**Forum mondial de l'harmonisation
des Règlements concernant les véhicules****173^e session**

**Accord de 1958 : Examen de projets d'amendements
à des Règlements existants, proposés par le GRSG****Proposition de complément 1 à la série 02 d'amendements
au Règlement n° 110 (Véhicules alimentés au GNC/GNL)****Communication du Groupe de travail des dispositions
générales de sécurité***

Figure 1

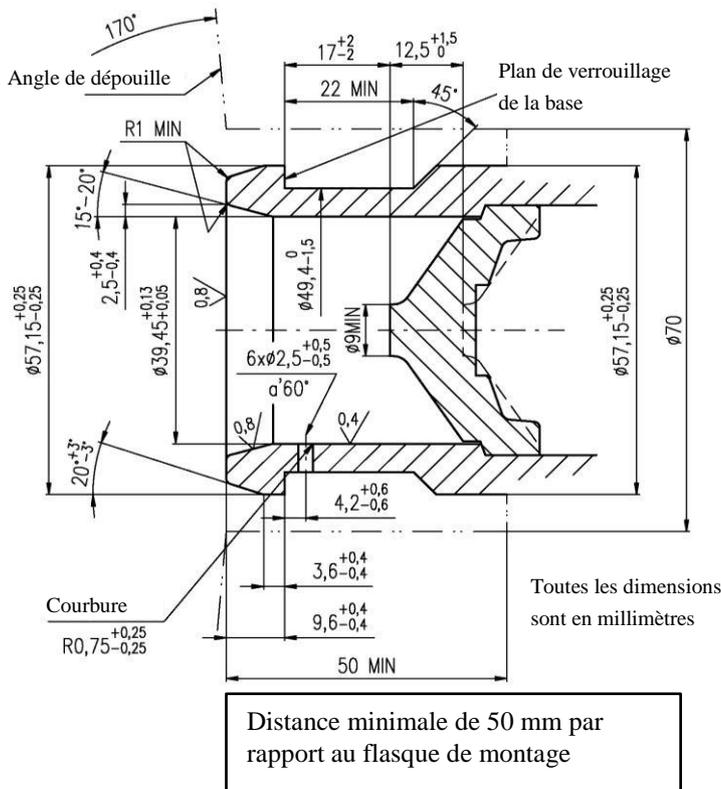
Ajouter les nouveaux paragraphes 4 et 4.1, comme suit :

« 4. Dimensions du réceptacle de remplissage GNL

4.1 La figure 1 montre les dimensions du réceptacle de remplissage GNL.
